**Forum mondial de l'harmonisation des Règlements
concernant les véhicules**

**Accord de 1958 – Examen des projets d'amendements
à des Règlements existants soumis par le GRSG****Proposition de série 03 d'amendements au Règlement n° 46
(Systèmes de vision indirecte)****Communication du Groupe de travail des dispositions générales de
sécurité***

Le texte, qui a été adopté ci-après par le Groupe de travail des dispositions générales de sécurité (GRSG) à sa 100^e session, a été établi sur la base du document ECE/TRANS/WP.29/GRSG/2010/21/Rev.1, tel qu'amendé par le paragraphe 22 du rapport (ECE/TRANS/WP.29/GRSG/79). Il est soumis au Forum mondial de l'harmonisation des Règlements concernant les véhicules (WP.29) et au Comité d'administration (AC.1) aux fins d'examen.

Figure A

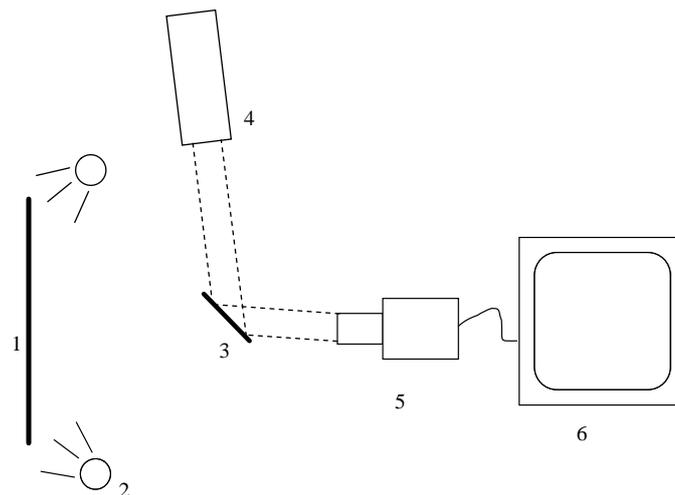
- 6.2.2.2.1.2 La caméra doit être atteinte par une lumière (solaire simulée) de 40 kLx, sous-tendant un angle compris entre $0,6$ et $0,9^\circ$, l'angle d'élévation étant de 10° (directement ou indirectement par l'intermédiaire d'un miroir) par rapport à l'axe optique du capteur.

- 6.2.2.2.1.3 Il ne doit pas y avoir d'éclairage ambiant du moniteur au cours de l'essai.

- 6.2.2.2.1.4 On trouvera un exemple de montage dans la figure A ci-après.

Figure 2
Relation type entre la largeur du triangle et le pourcentage de réponses correctes

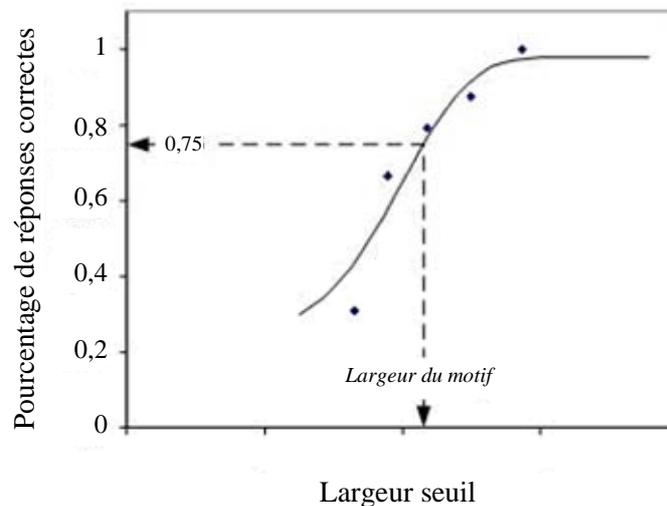
1.1.2 Essai TOD

L'essai des anneaux brisés de Landolt peut être utilisé pour déterminer le plus petit détail discernable au moyen d'un système à caméra et moniteur. Toutefois, il est plus commode, pour les systèmes à capteurs, d'utiliser la méthode TOD (Triangle Orientation Discrimination), qui ressemble à la méthode de Landolt mais fait intervenir des triangles équilatéraux. La méthode TOD est décrite en détail dans l'article de Bijl et Valetton (1999), qui fournit des indications pratiques pour réaliser les mesures. Les motifs utilisés sont des triangles équilatéraux (voir la figure 1) visualisés par le système soumis à l'essai. Chaque triangle est orienté suivant l'une des quatre directions possibles (sommet dirigé vers le haut, la gauche, la droite ou le bas) et l'observateur doit en indiquer/deviner l'orientation. La procédure est répétée pour un grand nombre de triangles (aléatoirement orientés) de différentes largeurs et l'on relève sur un diagramme (voir la figure 2) le pourcentage de réponses correctes, qui augmente avec la dimension des triangles. On définit le seuil par l'abscisse du point pour lequel le pourcentage de réponses correctes est de 0,75 sur la courbe continue obtenue en reliant les données du diagramme (voir Bijl et Valetton, 1999). On considère que l'on atteint la perception critique lorsque le diamètre de l'objet critique est égal à deux fois la largeur seuil du triangle. On considère que le plus petit détail discernable (ω_c) correspond à 0,25 fois la largeur seuil du

triangle. Il s'ensuit qu'à partir de la largeur seuil du triangle w (en m) et de la distance entre le motif d'essai et la caméra D (en m), le plus petit détail discernable ω_c (en minutes d'arc) est calculé comme suit:
